ALCALDÍA MAYOR DE BOGOTÁ D.C. Fondo Prevención y Atención Emergencias	CONCEPTO TÉCNICO SOBRE NECESIDAD DE ESTUDIOS DETALLADOS DE AMENAZA Y RIESGO POR FENOMENOS DE REMOCIÓN EN MASA DENTRO DEL TRÁMITE DE LICENCIA URBANÍSTICA	Código:	GPR-FT-10
		Versión:	04
		Fecha de revisión:	21/06/2011

1.1 CONCEPTO TÉCNICO No. CT:	**6452**
1.2 ÁREA:	Técnica y de Gestión
1.3 COORDINACIÓN:	Investigación y Desarrollo
1.4 REFERENCIA CRUZADA RADICADO FOPAE:	2012ER4290
1.5 RESPUESTA OFICIAL No.	RO-55706

2.1 SOLICITANTE:	CURADURÍA URBANA No. 4
2.2 PROYECTO:	Calle 104 Sur No 0-23 Este
2.3 LOCALIDAD:	5. Usme
2.4 UPZ:	58. Comuneros
2.5 BARRIO O SECTOR CATASTRAL:	Usminia
2.6 DIRECCIÓN:	Calle 104 Sur No 0-23 Este
2.7 CHIP:	AAA0026DOBS
2.8 MANZANA CATASTRAL:	74
2.9 PREDIO CATASTRAL:	12
2.10 ÁREA (Ha):	0.00955 (*)
2.11 FECHA DE VISITA: **FECHA EMISION DE CT:**	Marzo 23 de 2012 Mayo 30 de 2012

Figura 1. Localización general del proyecto ubicado de la Calle 104 Sur No 0-23 Este en el Plano Normativo de Amenaza por Remoción en Masa del POT (Decreto 190 de 2004), el cual se encuentra en Amenaza Media.

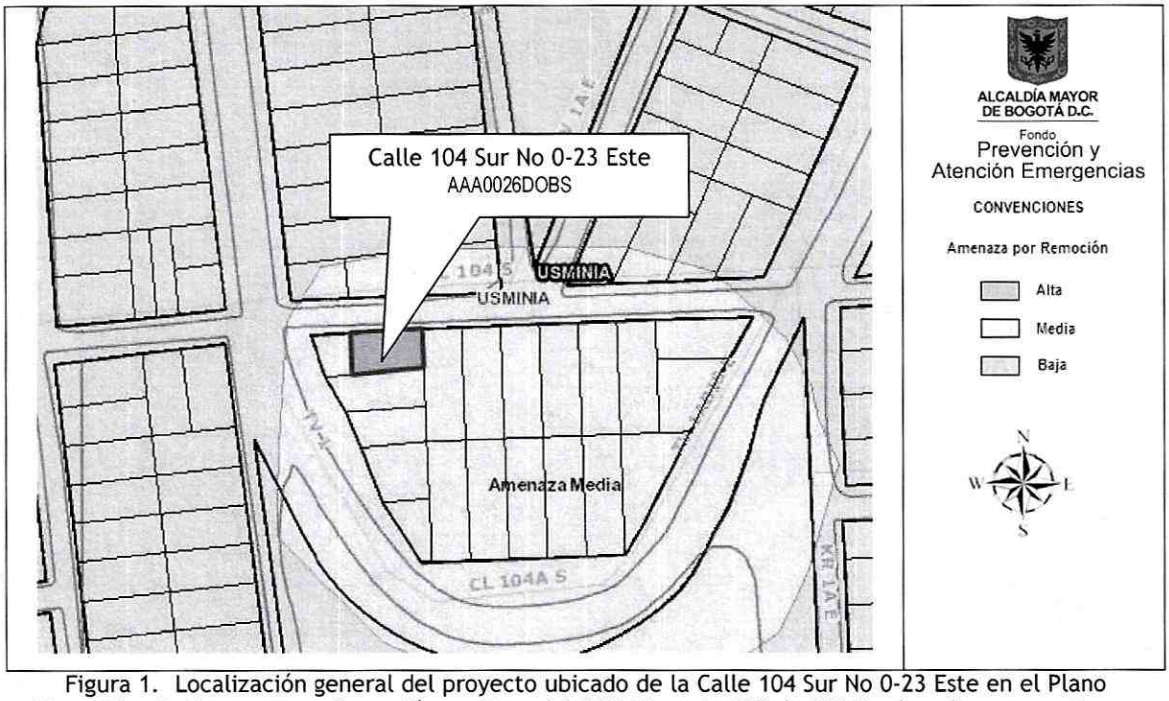
Conforme con el plano normativo de "Amenaza por Remoción en Masa" del Plan de Ordenamiento Territorial de Bogotá - POT, el sector del proyecto ubicado de la Calle 104 Sur No 0-23 Este, de la Localidad de Usme, se encuentra en una zona de AMENAZA MEDIA por procesos de remoción en masa (Figura 1).

Fotografía No. 1. Predio ubicado en la Calle 104 Sur No 0-23 Este, en el barrio Usminia de la Localidad de Usme.

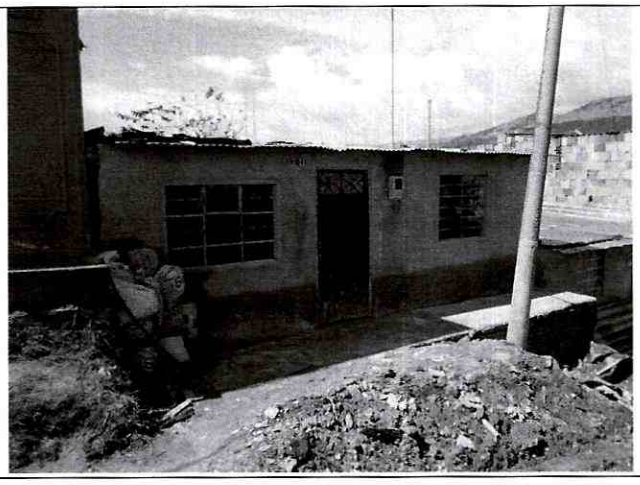
La zona de interés cuenta con un uso de suelo urbano, que corresponde a un sector en proceso de consolidacion con densidad de construcción media principalmente residencial, en un terreno con pendiente media, contando con vías principales pavimentadas y segundarias en afirmado con sistemas de recolección de aguas lluvias y aguas residuales. En el sector se encuentran edificaciones hasta de tres (3) pisos de altura, entre las cuales se identifican varios sistemas estructurales, tales como mampostería parcialmente confinada y mampostería simple, en el momento de la verificación técnica adelantada las edificaciones aledañas no evidenciaban daños o patologías que permitieran identificar o definir la presencia de procesos de inestabilidad geotécnica en el área del proyecto (Fotografía 1 y 2).

En el momento de la visita técnica al predio de la Calle 104 Sur No 0-23 Este, en el barrio Usminia de la Localidad de Usme, se encontró una construcción de un nivel con sistema estructural en mampostería simple y cubierta en teja de zinc; en el predio no se evidenciaron procesos de remoción en masa de carácter local, tampoco se encontraron evidencias de procesos de remoción en masa de carácter general en la zona de
